Subject: 回覆: Departmental Comments - A/YL-PH/1004

有關 A/YL-PH/1004
規劃申請補充資料

渠務排水圖則：

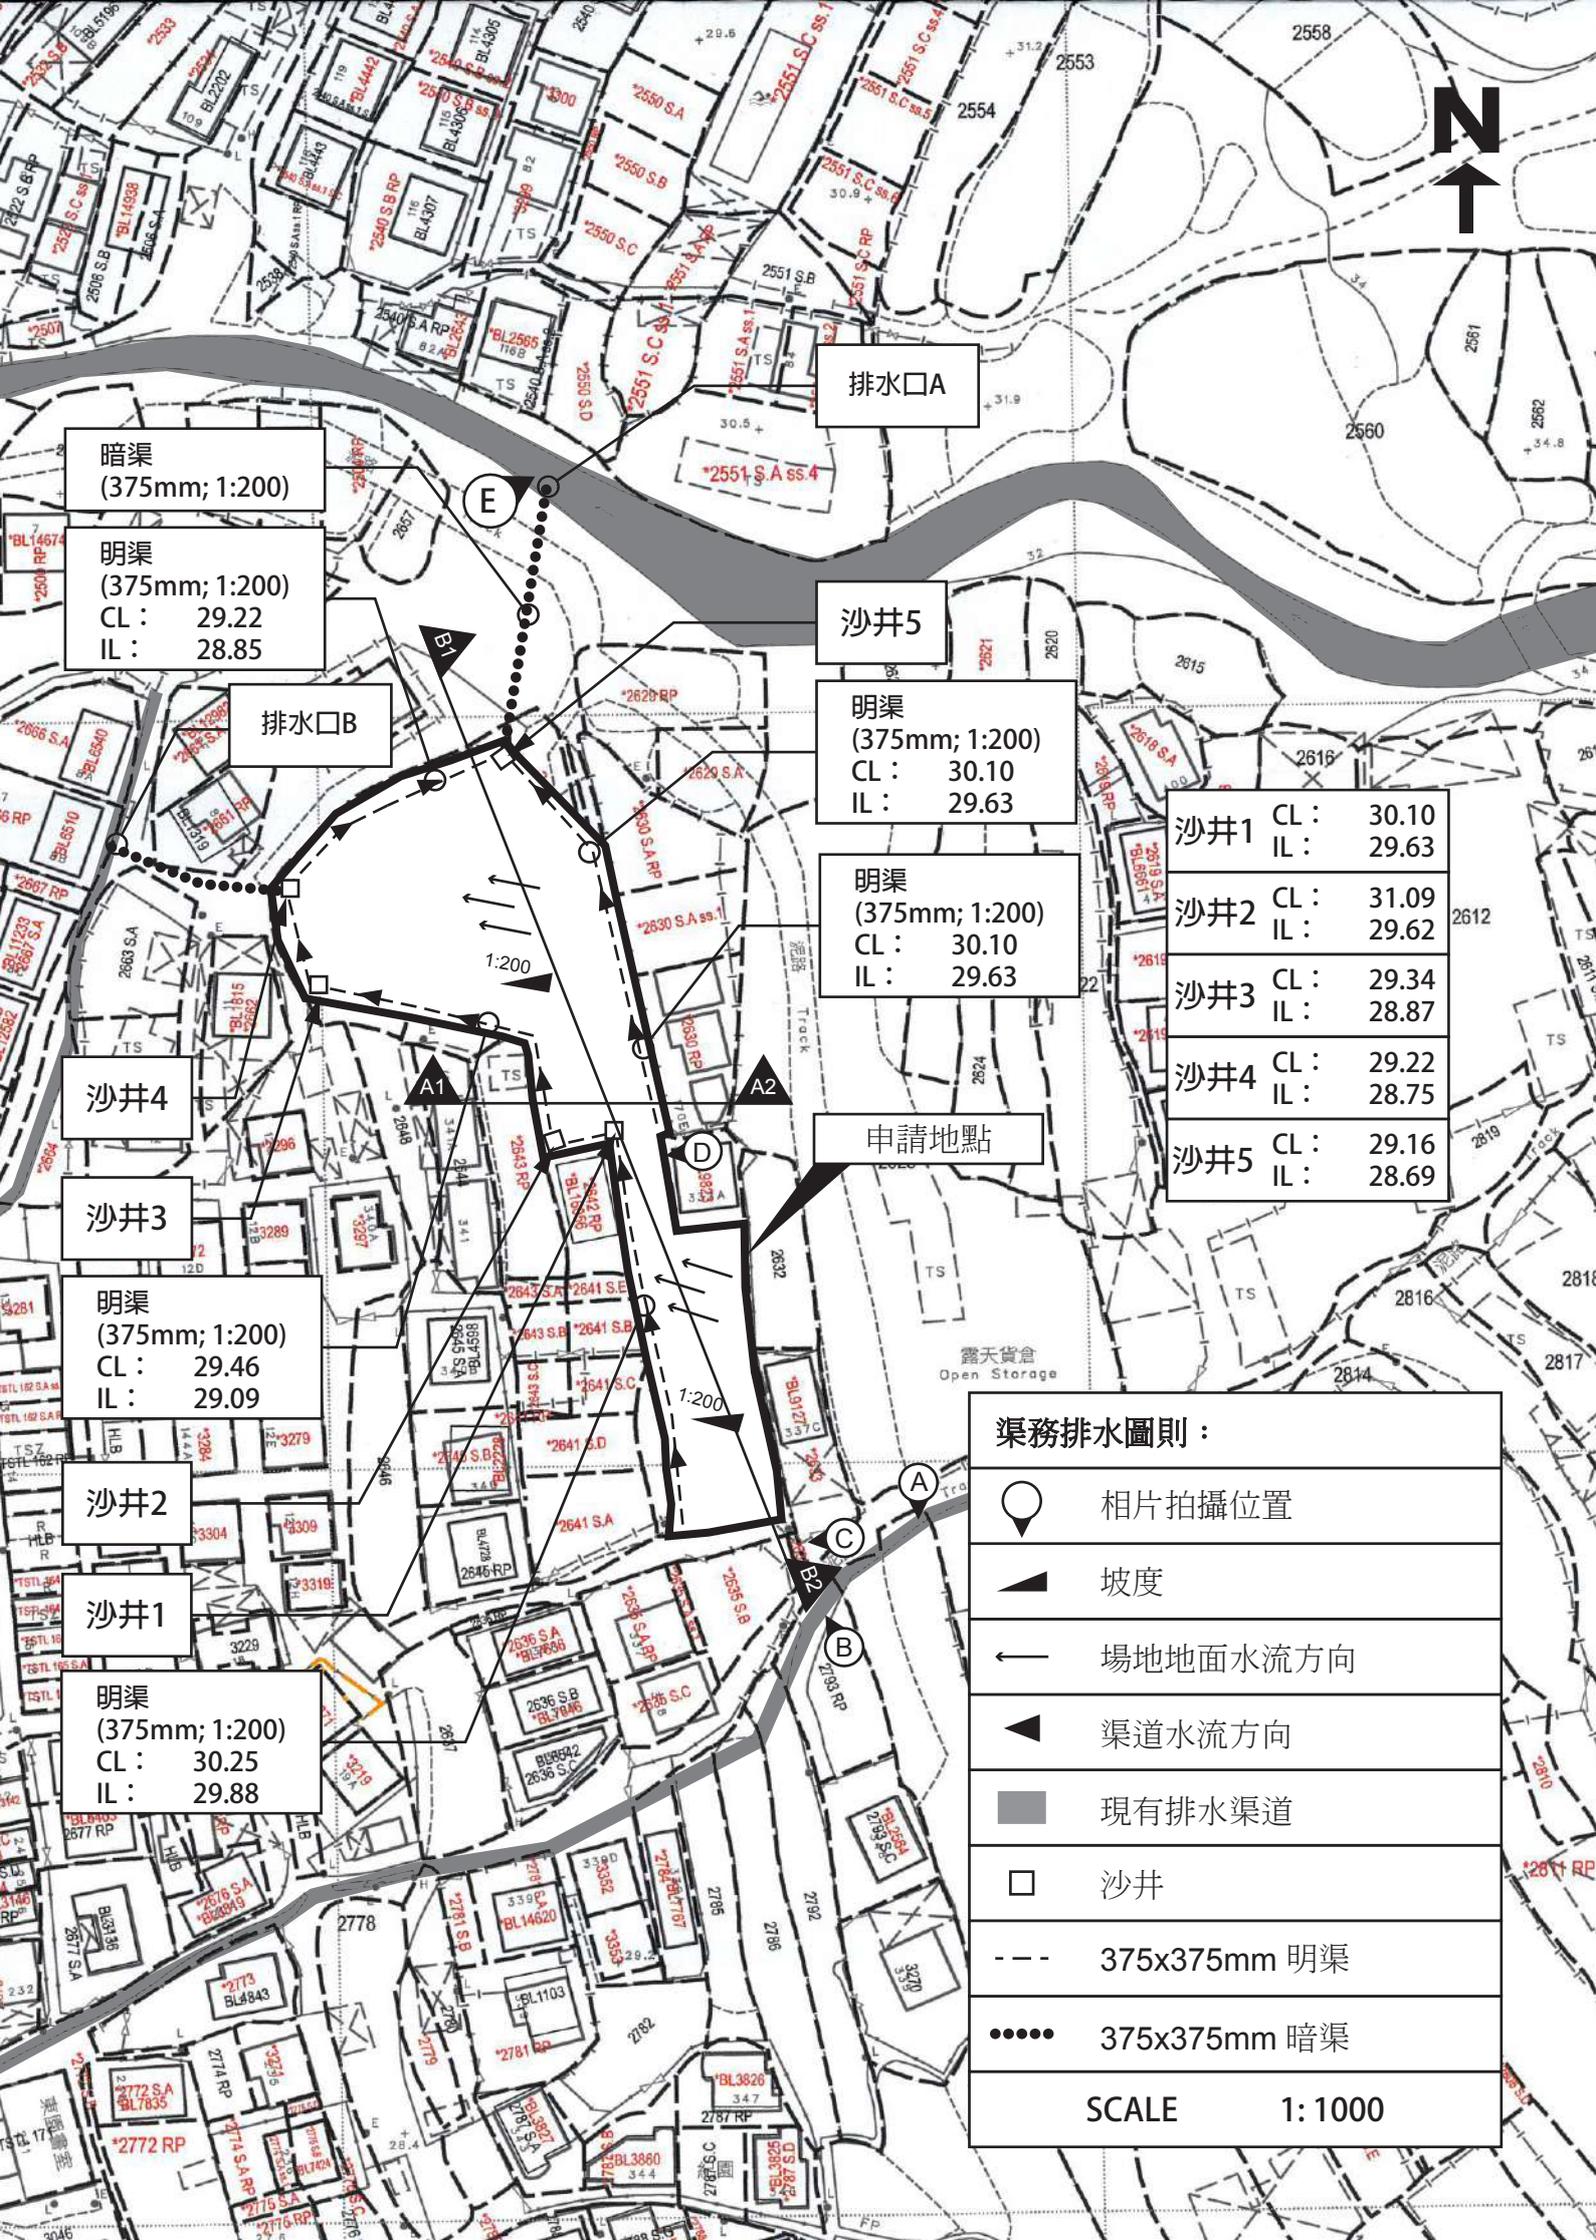
渠務署意見：	回覆：
(a)	提供現有排水渠道相片。
(b)(c)	申請地點面積約 2268 平方米，根據渠務署提供的「排水系統設計建議書」的渠務設計建議，集水區範圍 2400 平方米以內的場地，配置尺寸 375 毫米的 U 型渠已可以達到收集場地雨水的功能，因此申請地點擬議採用 375 毫米的排水渠已可以應付申請地點內的雨水量。
(d)(e)	申請地點東面為小型屋宇群落，其屋宇範圍內各自設有排水設施，可以收集申請地點東面以外的地面雨水；申請地點南面有一條現有排水渠道，足夠收集申請地點南面以外的地面雨水。
(f)	澄清申請地點已於多年前已完成了相關的填土工作，填土是用作申請地點的場地平整，提供給車輛行駛。場地內的香港主水平基準由+30.0mPD 增加至現時+30.1mPD。
(g)(i)(j)	修正渠務排水圖則。
(h)	申請地點用作擬議臨時公眾停車場用途，主要的服務對象是申請地點附近居住的村民，因此申請地點邊界不設有圍牆或圍板。
(k)	申請地點擬議設置的渠務排水設施，不會對附近天然溪流和現有排水渠道構成負面影響。
(l)	就申請地點排水渠接駁至附近的現有排水渠道一事，申請人已在 2024 年 05 月 07 日向元朗民政事務處人員作出查詢，相關人員對此沒有意見。
(m)	如是次申請獲批，在進行涉及排水方面的附帶條件工程時，申請人會在工程展開前諮詢相關業主的同意。
